Oggetto: [ID: 10532] Procedura di V.I.A. - P.N.I.E.C., ai sensi dell'art. 23 del D.Lgs. 152/2006, e s.m.i., relativa al progetto di impianto agrivoltaico "Palmadula" della potenza di 358 MWp con sistema di accumulo di capacità pari a 82,5 MWh e relative opere di connessione alla R.T.N., da realizzarsi nel comune di Sassari. Proponente: Palmadula Solar S.r.l. - Autorità Competente: Ministero dell'Ambiente e della Sicurezza Energetica (M.A.S.E.). Trasmissione osservazioni

Oggetto: Procedura di V.I.A.-PNIEC ai sensi dell'art.23 del D.Lgs 152/2006 relativa al progetto di impianto agrivoltaico "Palmadula" della potenza di 358 MWp con sistema di accumulo di capacità pari a 82,5 MWh e relative opere di connessione alla rete R.T.N., da realizzarsi nel comune di Sassari. Proponente: Palmadula Solar S.r.l. Autorità Competente: Ministero dell'Ambiente e della Sicurezza Energetica (M.A.S.E.).

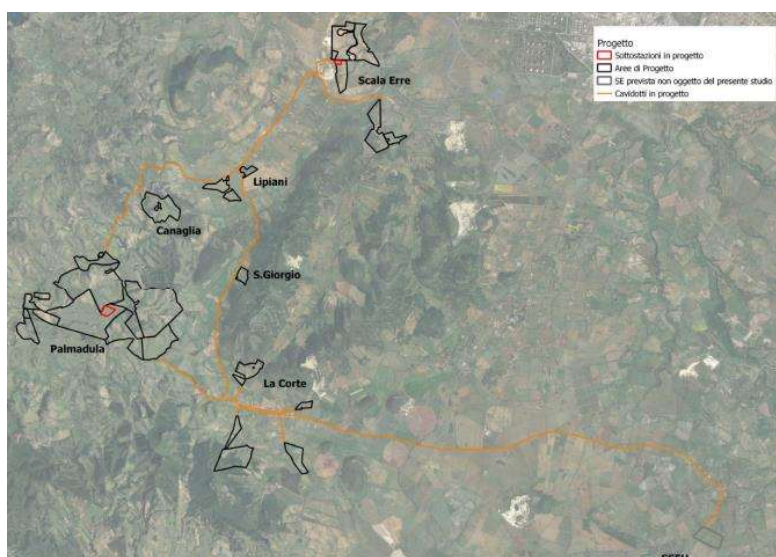
- 3) con riferimento alla schematizzazione planimetrica riportata in allegato, si rileva che il tracciato dell'elettrodotto di connessione AT tra l'impianto agrovoltaico e la nuova Stazione Elettrica Olmedo attraversa il sedime dell'opera acquedottistica sopra descritta, ma nella documentazione di progetto non si rinviene alcun elaborato di dettaglio che illustri le modalità di risoluzione della interferenza tra l'opera in progetto e la condotta del SIMR.

- 2) elaborati grafici di dettaglio (planimetrie, sezioni, profili, particolari costruttivi) in numero tale da fornire un'adeguata descrizione delle soluzioni tecnologiche e costruttive proposte, sviluppati in adeguata scala di rappresentazione e debitamente quotati, dai quali sia possibile desumere ingombri, dimensioni spessori, altezze dei manufatti e degli elementi di impianto nonché i reciproci rapporti spaziali tra le opere interferenti e le opere del SIMR.
